ГОСТ  
32696—  
2014  
(ISO 11961:2008)

# ТРУБЫ СТАЛЬНЫЕ БУРИЛЬНЫЕ ДЛЯ НЕФТЕЯНОЙ И ГАЗОВОЙ ПРОМЫШЛЕННОСТИ

## Технические условия

Рисунок В.6 — Виды высадки тел бурильных труб

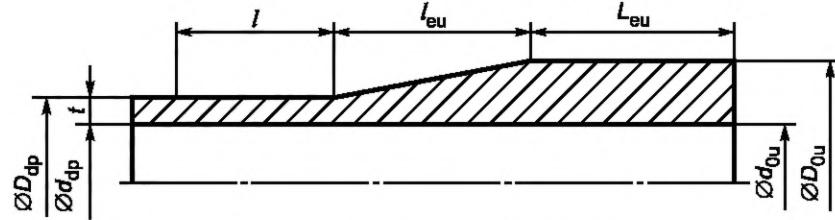
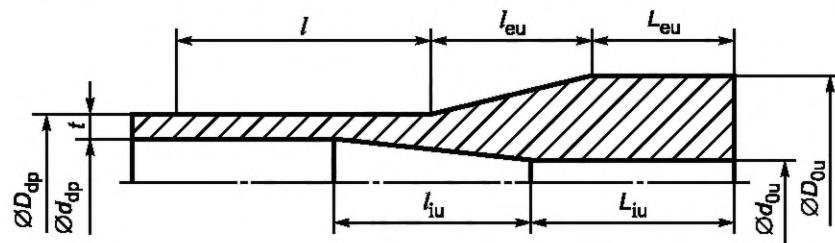
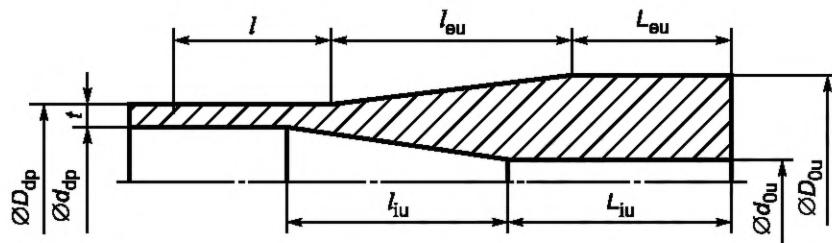
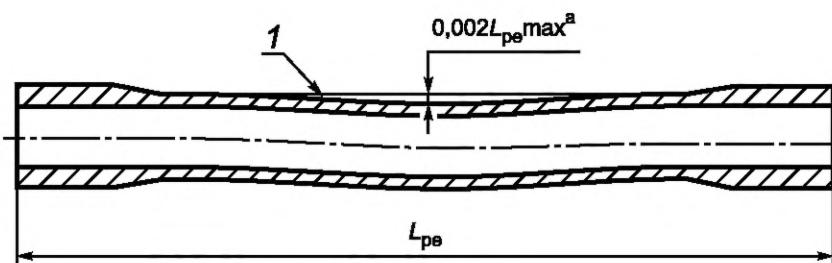
Приложение В. Рисунок В.6. Заменить группы прочности: «X, G, S» на «X, G, S, V, ESS, XSS и GSS».

Рисунок В.12, лист 2

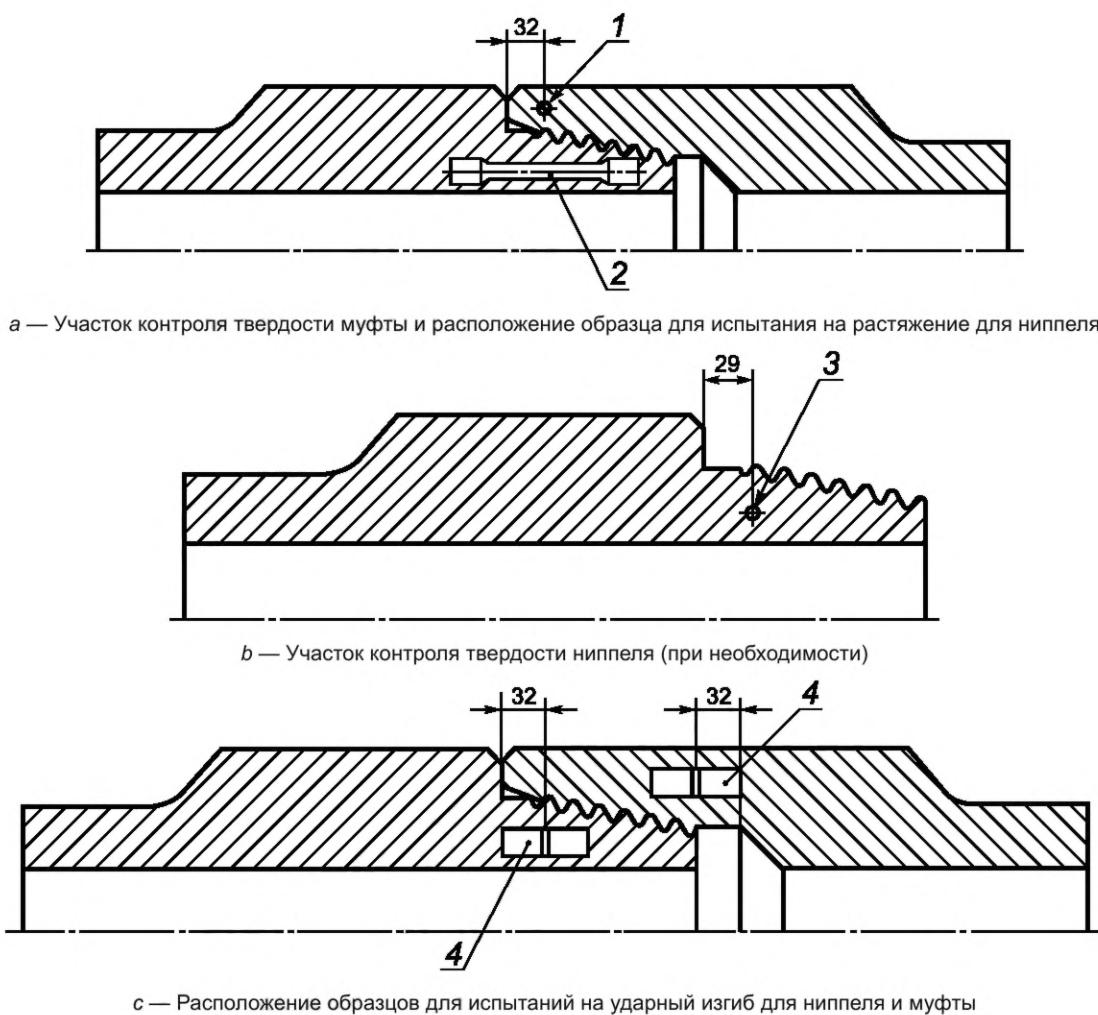
Рисунок В.12, лист 2. Поясняющие данные. Заменить слова: « $R_1$  — радиус галтели прямоугольного заплечика под элеватор» на « $R_1$  — радиус скругления прямоугольного заплечика под элеватор».

Рисунок В.10 дополнить фрагментом е:

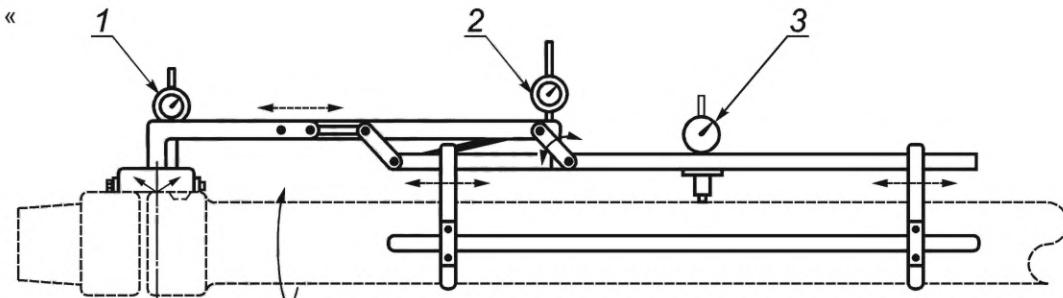
«е — Измерение угловой и параллельной несоосности тела бурильной трубы и замка  
1 — угловая несоосность; 2 — параллельная несоосность; 3 — прямолинейность трубы».

Рисунок В.10 дополнить фрагментом е:

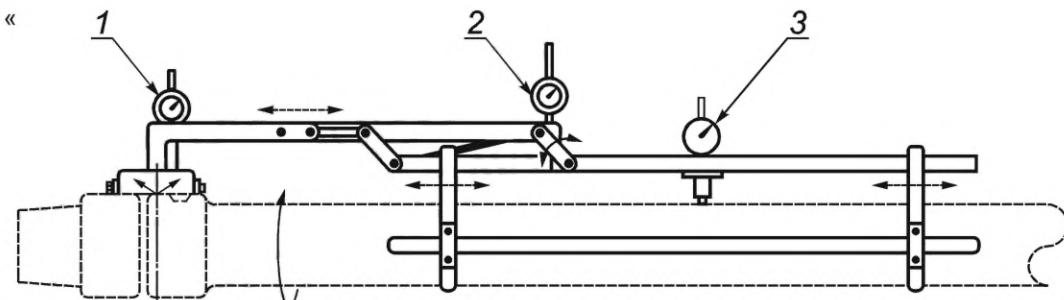
«е — Измерение угловой и параллельной несоосности тела бурильной трубы и замка  
1 — угловая несоосность; 2 — параллельная несоосность; 3 — прямолинейность трубы».
